**PROJET DE RESTAURATION, DE MISE AUX
NORMES ET D'AMENAGEMENT DU
GRAND PALAIS ET DE SES ABORDS**

**Enquête publique unique
préalable à la déclaration de projet emportant
la mise en compatibilité du plan local d'urbanisme
de la ville de Paris**

RAPPORT D'ENQUÊTE

Paris, le 9 octobre 2019

La Rampe logistique dans le jardin de la Nouvelle France (mémoire en réponse p.112).

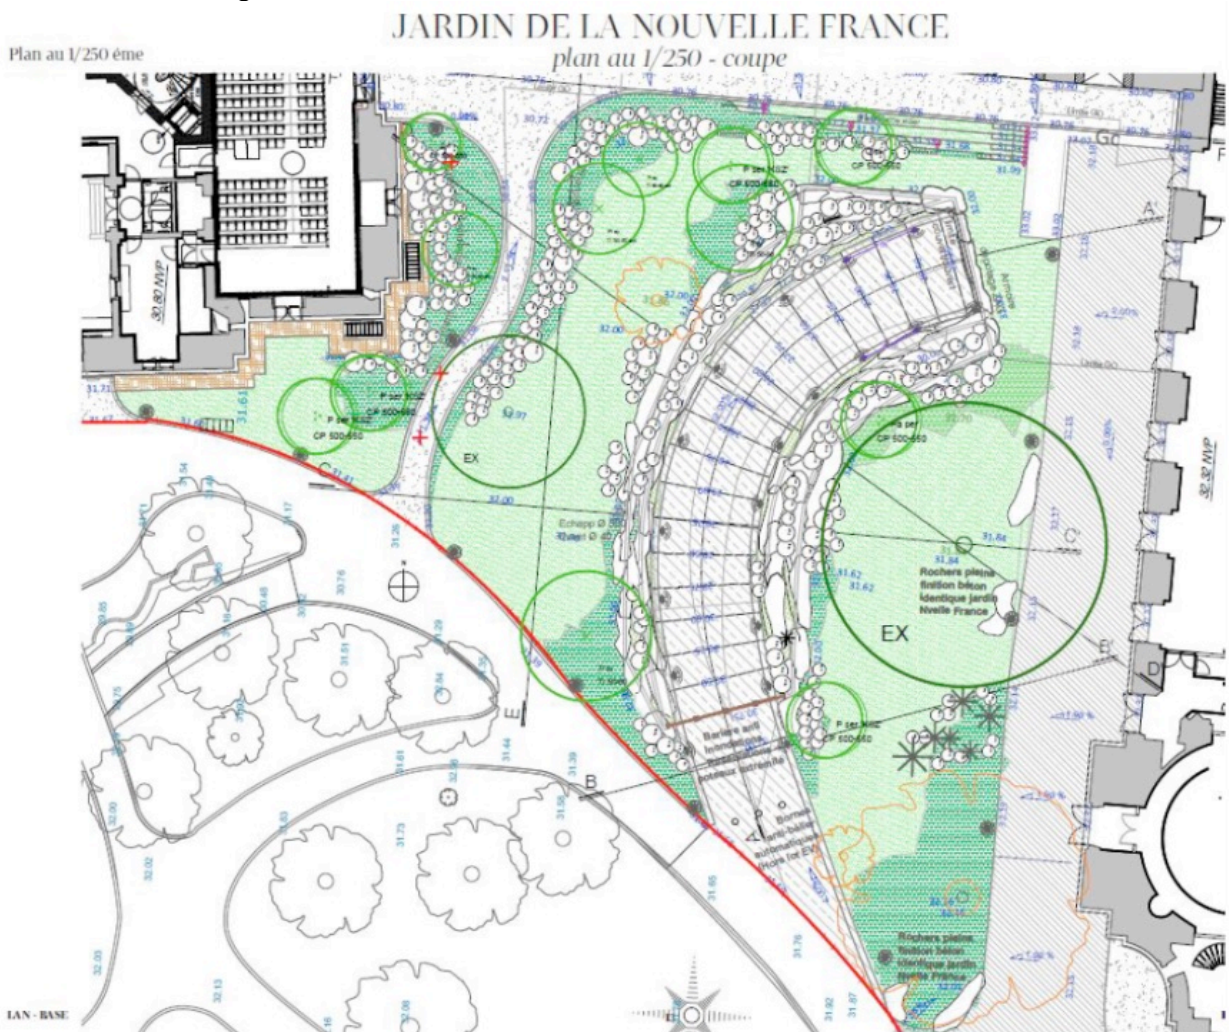
La rampe d'accès a une emprise de 12,50 m selon le mémoire en réponse (16,50 m sur le carnet de plans du dossier d'enquête publique page 24). Son tracé a été discuté avec la Ville et la DRAC. Toutefois à la sortie de la rampe, plusieurs questions restent à régler :

- La sécurité des passants à proximité de la rampe ;
- La protection contre les inondations ;
- Les dispositifs de barrièrages et de feu de circulation permettant de préserver la circulation piétonnière dans le jardin d'une part, d'interrompre la circulation routière d'autre part sur le cours de la Reine afin de permettre la sortie des camions qui ne pourra se faire qu'en sens unique vers le Trocadéro. A l'évidence, il conviendra d'étudier comment pourra s'effectuer le virage de retournement.

Figure 29 Plan de coupe de la partie Sud de la Nef (c) LAN

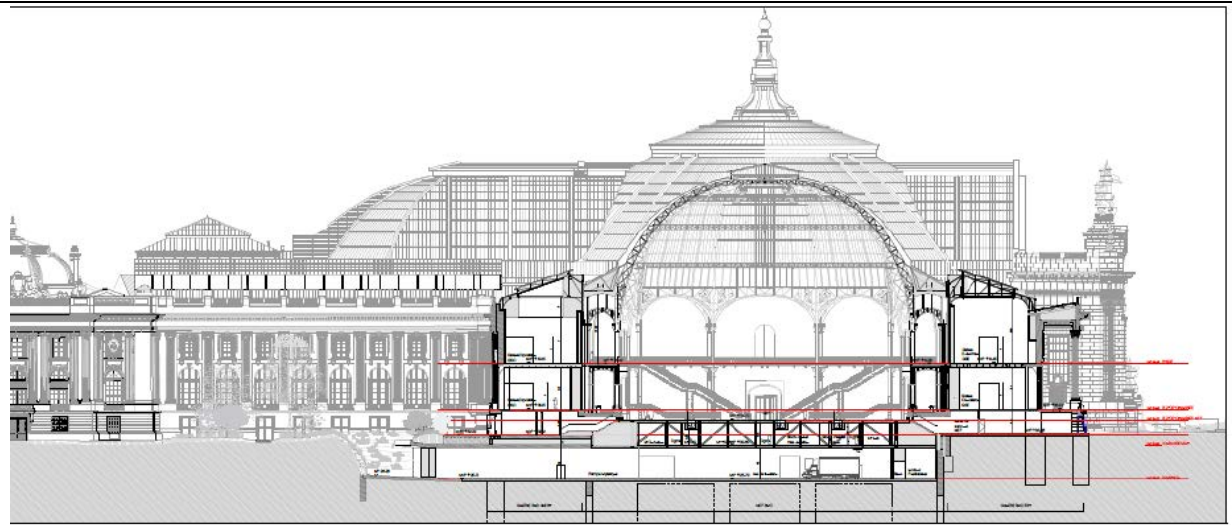
Suite question 3 : Est-il possible d'accéder, de sortir au niveau du Jardin de la Nouvelle France ?

Ainsi, en réponse à la demande de la commission d'enquête, la Rmn - Grand Palais s'engage à mettre en œuvre cette sortie permanente, sous réserve de la validation de la Préfecture de Police. La mise en place de cette sortie n'implique pas de modification du projet (que ce soit architecturalement ou techniquement) et ne devrait se traduire que par des mesures d'ordre organisationnel (contrôle de sortie, ...). Tous les éléments sont déjà mis en place pour permettre une telle ouverture : en terme d'accessibilité, les différences de niveaux existant entre la rue (autour de 32,25 NVP) et le

soubassement (30,80 NVP) sont déjà prises en charge par la rampe menant de la sortie du bâtiment jusqu'au niveau du jardin de la Nouvelle France.

Figure 46 Coupe BB' du projet d'insertion de la rampe dans le Jardin de la Nouvelle France © LAN, Base

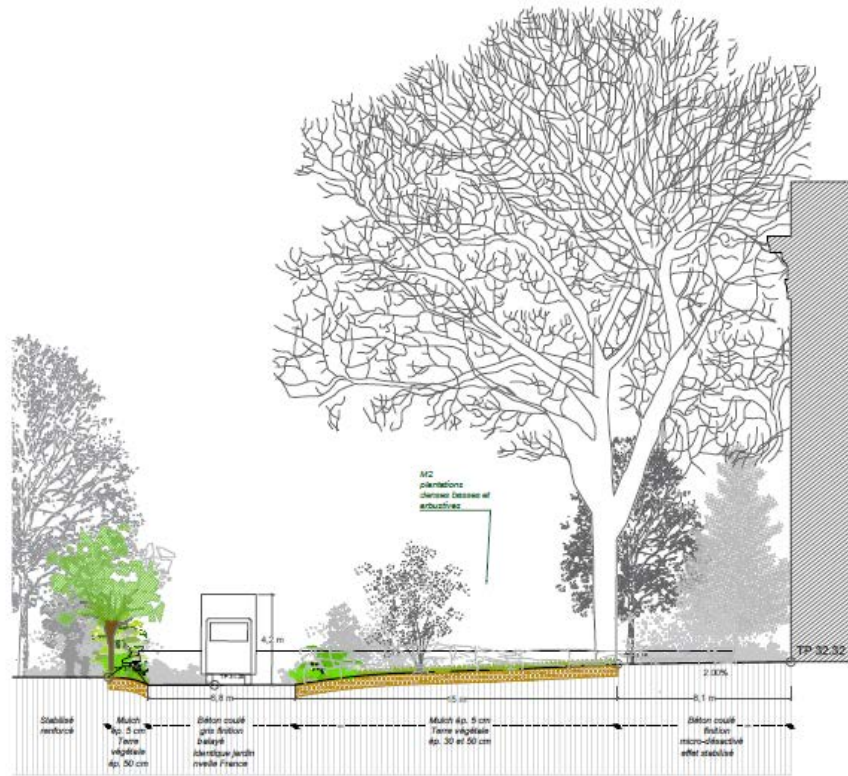
2. Pouvez-vous préciser les mesures prévues pour l'intégration de la rampe logistique dans le Jardin de la Nouvelle France (extension) ?

Cote altimétrique de la cour existante : 30.40 NVP (pas de décaissement).
